# PRODUKTINFORMATION

N° 012\_2010\_KD453.18\_TecDoc – 19/08/2010

**Referenz:** KD453.18  
**Anwendung:** OPEL ASTRA G/H - 1.7 CDTI 16V  
**Baujahr :** 09/2003

**Fehlerhafte Angabe auf dem Bild des Kits KD453.18 im TecDoc- und im CD-Rom-Katalog:**

Quelle: Aktueller TecDoc-Katalog

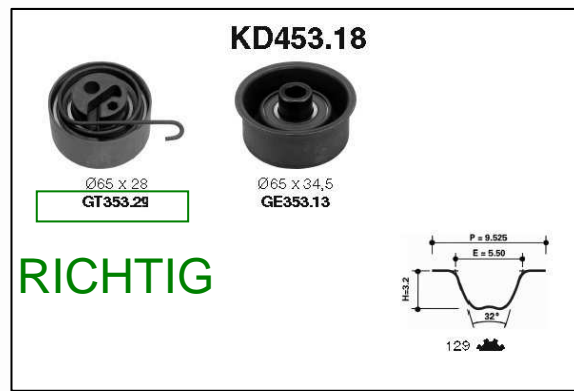
Das Photo der abgebildeten Spannrolle ist richtig, die Bezeichnung „GT353.26“ ist jedoch falsch. **KD453.18 enthält die Spannrolle GT353.29 (und nicht GT353.26).**

**Wichtig: Bei Bestellung der Einzelrolle: GT353.29 (und nicht GT353.26) bestellen.**

Im nächsten TecDoc-Katalog und auf der nächsten CD-Rom wird die richtige Bezeichnung im Bild erscheinen.
